Rise Rotterdam

CC3-toets Invloed zettingen omgeving

projectnr.: 2022-042

Rotterdam, 28 november 2024

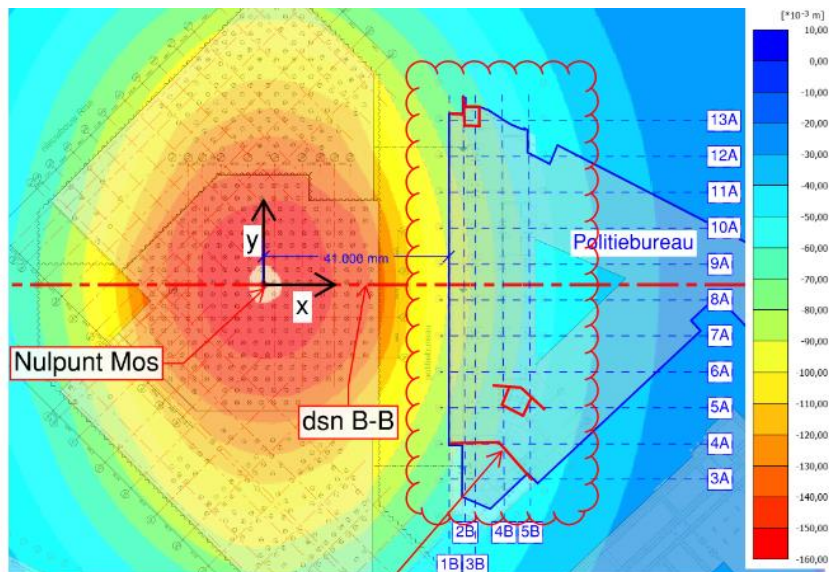
Vraag 2 pagina 7 diverse opmerkingen modellering raamwerk

Reactie van Rossum: Zie aanvullende studie in revisie A van N06
 Reactie ZI: Akkoord

Figuur 19: Overzicht zettingen met doorsnede B-B en afstand politiebureau tot het nulpunt van MOS.

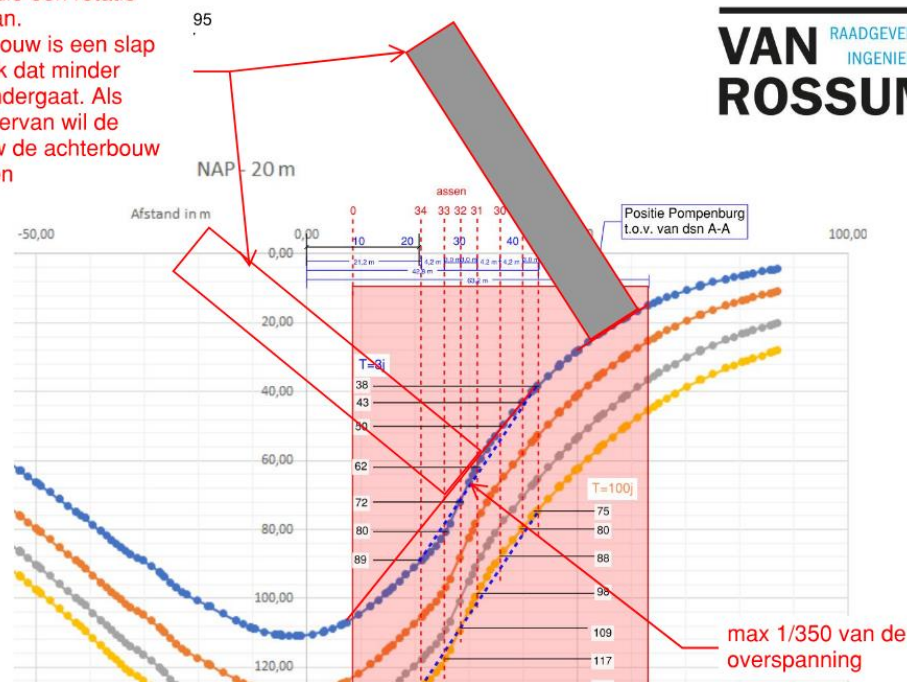
Vraag 3 pagina 15 en 34

Welke krachten treden op in de stabiliserende elementen als gevolg van het kantelen van het gebouw?

De kernen kantelen grotendeels mee met de rest van de constructie waardoor er slechts beperkt sprake is van een extra horizontale kracht op de stabiliteitselementen. Door de horizontale verplaatsing verschuift ook het zwaartepunt van het gebouw waardoor er een extra moment op het stabiliteitssysteem ontstaat. Zie voor een nadere beschouwing de aanvulling in revisie A van N06.

In Notitie N06 wordt onderbouwd dat er een horizontale vervorming van 40 á 45 mm wordt verwacht aan op het dakniveau van politiebureau. Dit geeft een scheefstand van ca 1/600. In de vervolgfase moet nog een beschouwing worden gemaakt van de combinatie: wind + scheefstand huidige toren + scheefstand zetting als gevolg van bouw RISE. In de beschouwing dient de sterkte en stabiliteit van de kernen te worden beschouwd inclusief 2^o orde effect.

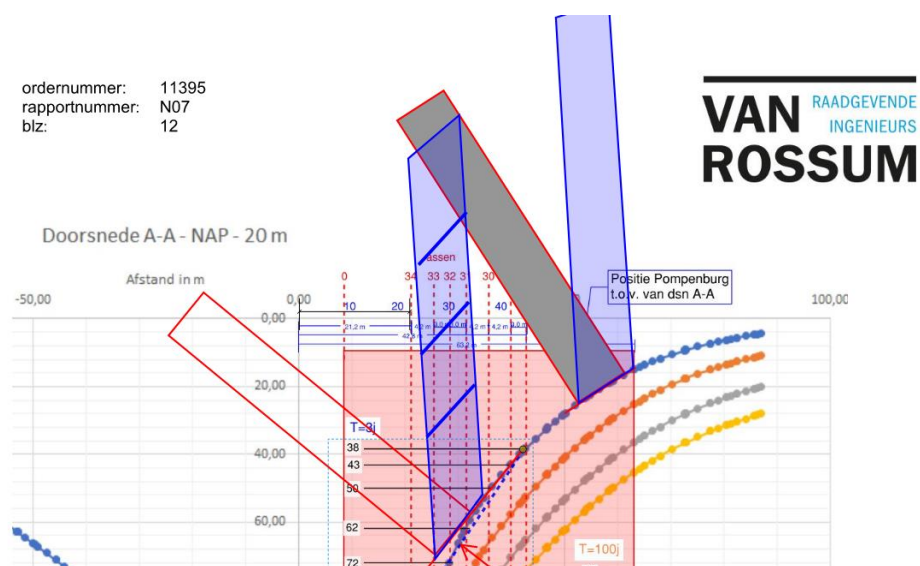
Vraag 4 pagina 12

De achterbouw zijn stijve wanden die een rotatie ondergaan.
De voorbouw is een slap raamwerk dat minder rotatie ondergaat. Als gevolg hiervan wil de voorbouw de achterbouw omtrekken

De daadwerkelijke reactie van het gebouw is een combinatie van scheefstand en schranken van het raamwerk zoals onderstaand aangegeven. Zie de revisie A van N07 voor een aanvullende beschouwing van de bijkomende effecten op het stabiliteitssysteem.

In Notitie N06 wordt onderbouwd dat er een horizontale vervorming van 40 á 45 mm wordt verwacht aan op het dakniveau van gebouw Pompenburg. Dit geeft een scheefstand van ca 1/800. In de vervolgfase moet nog een beschouwing worden gemaakt van de combinatie: wind + scheefstand huidige toren + scheefstand zetting als gevolg van bouw RISE. In de beschouwing dient de sterkte en stabiliteit van de kernen te worden beschouwd inclusief 2e orde effect.

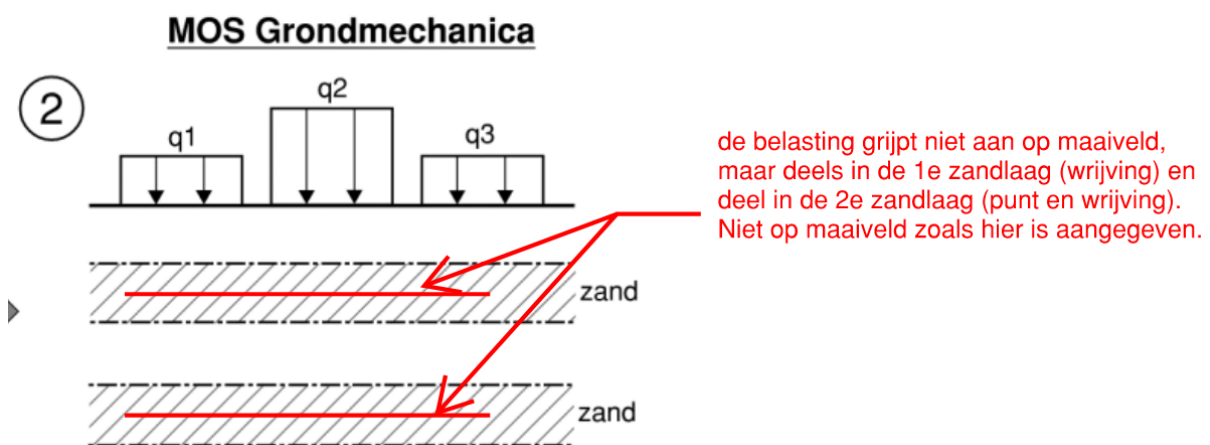
Vraag 5 pagina 11:

De constatering is correct. De positionering van de belastingen is inderdaad direct op de zandlagen. Deze figuur is schematisch bedoeld om het doorlopen proces toe te lichten.

Figuur 4.11: gekalibreerde parameters bedding eerste en tweede zandlaag en zettingscontouren Plaxis berekening MOS (rood) versus ondergrondmodel Van Rossum (blauw) voor zowel eerste als tweede zandlaag

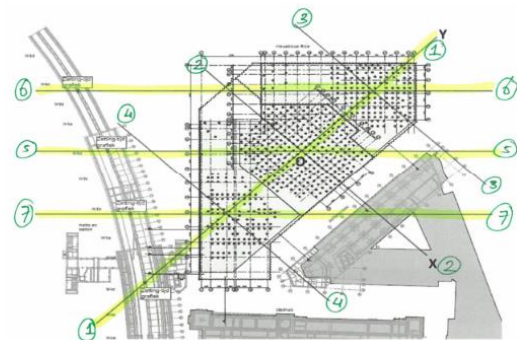
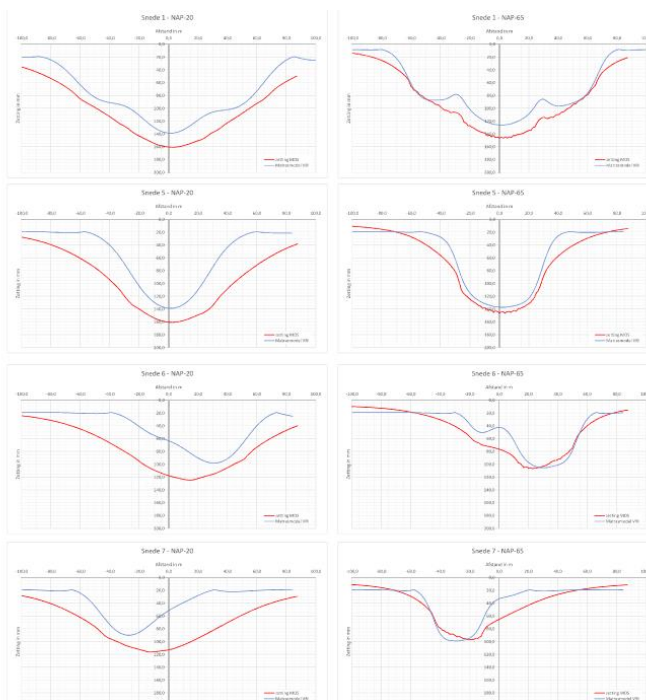
Vraag 7 pagina 24

Dit model is sterk statisch onbepaald. Een gevoeligheidsanalyse is aan te bevelen of binnen marges van +/-20% de modellen van MOS en VRI dan ook vergelijkbare zettingscurven geven.

Het klopt dat het model sterk statisch onbepaald is. Deze parameters zijn door middel van iteraties bepaald om een zettingsgedrag te creëren dat overeenkomt met de resultaten uit Plaxis. De toetsing van die overeenkomst is gedaan met de in de grafieken weergegeven numerieke waarden in de snedes die boven deze waarden is figuur 4.11 staan. Het zijn daarmee geen fysische grootheden. Tijdens de iteraties hebben we feitelijk al een gevoeligheidsanalyse gedaan. Als voorbeeld onderstaand de uitkomsten van 1 van die iteraties waarin te zien is dat het verschil in zetting niet veel anders is ondanks dat deze parameters een factor 2 tot 5 verschillen.

Figuur 6.3: zettingen metrotunnel en station Stadhuis t.g.v. nieuwbouw torens

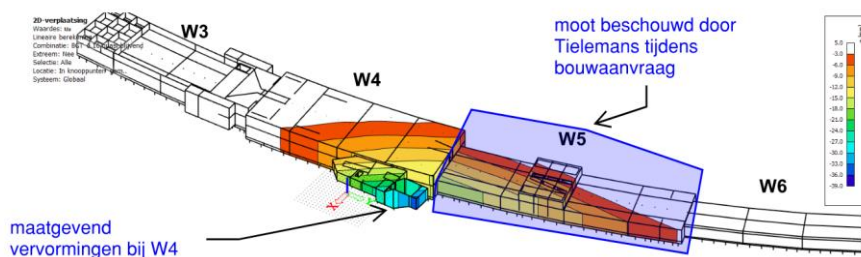
Vraag 10

De zettingen bij de metro zijn nu ook significant hoger dan bij de bouwaanvraag. Zie onderstaande tabel met de waarden uit de bouwaanvraag en eronder de huidige berekening. Met name de toegang tot de metro nabij de Coolsingeltoren is kritisch tav schade en lekkage. Graag een toelichting op de zettingswaarden bouwaanvraag vs huidige waarden.

Tielemans had alleen de tunnelmoot W5 beschouwd ipv de maatgevende moot W4 met de stationentrees eraan vast. Die moot W4 is nu wel meegenomen en dan worden inderdaad de grootste vervormingen en hoekverdraaiingen bij het station gevonden. Deze zijn groter dan eerder werd gevonden bij W5 maar voldoen nog wel. Zie ook onderstaand fragment uit N08 waarin de grotere zettingen bij W4 zichtbaar zijn ten opzichte van W5.
